工程指示 / 要求簡箋(E.I.)

工程指示編號：EI / 1820 / 20

工程名稱：觀塘裕民坊

工程項目：百葉 6,27/F(補漏出數)(TL20,30,37)

名稱	鋁板拆圖	制圖	鞠章芳	2020.04.02	修改	
材料	3mm版	復核	謝永林	2020.04.03	日期	
顏色	UCT803649 FXL-3	批准	Jason		圖號	APX-TL01

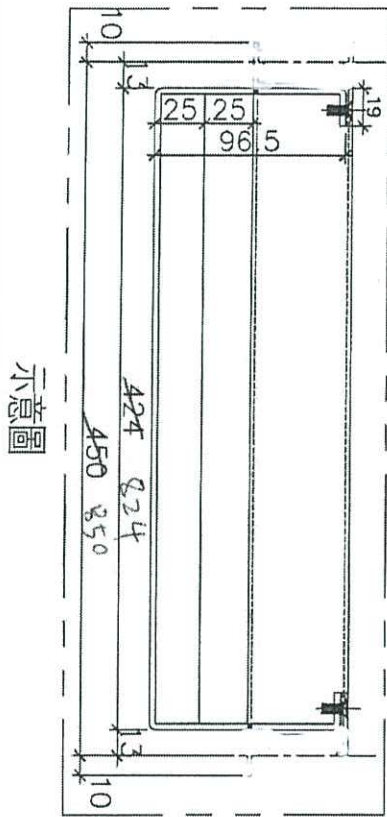
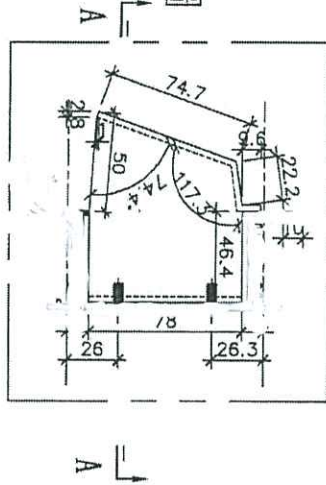
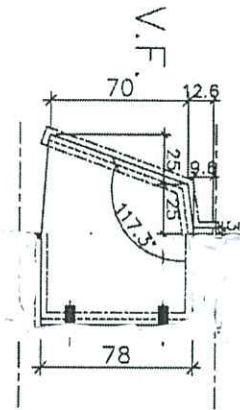
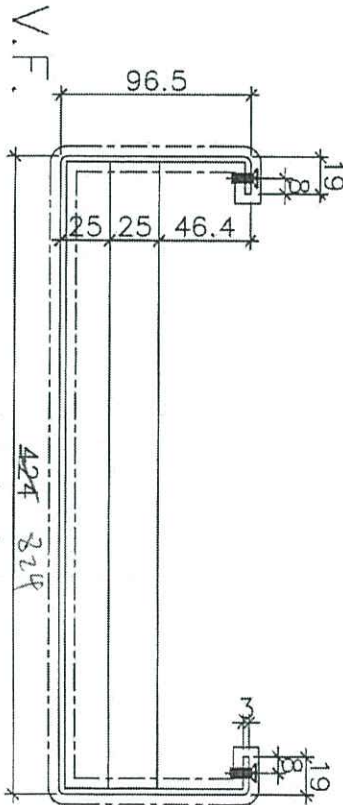
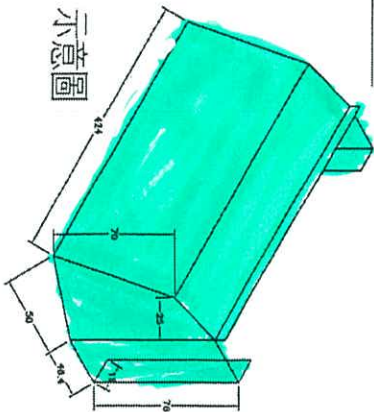
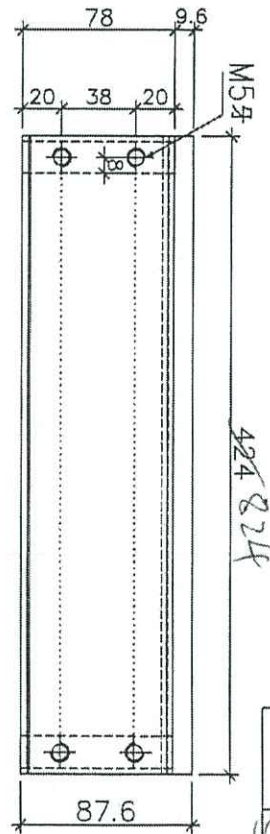
A 版：鋁板盒仔款百葉，請留意鋁板加工圖，再次標示清晰鋁板

1) 補 6/F，T2-TL20,T3-TL37，各 1 件，應每款 2 件，前 EI1578 每款只出 1 件，補回漏數

2) 補 27/F，T5-TL30，前 EI1652 為 250 高 S.O.，但因不符合消防例，需改做 150 S.O.

改為鋁板盒仔款百葉

留意所有百葉框加工需要四邊齊腳，以短邊為準

請按加工圖生產百葉送地盤安裝
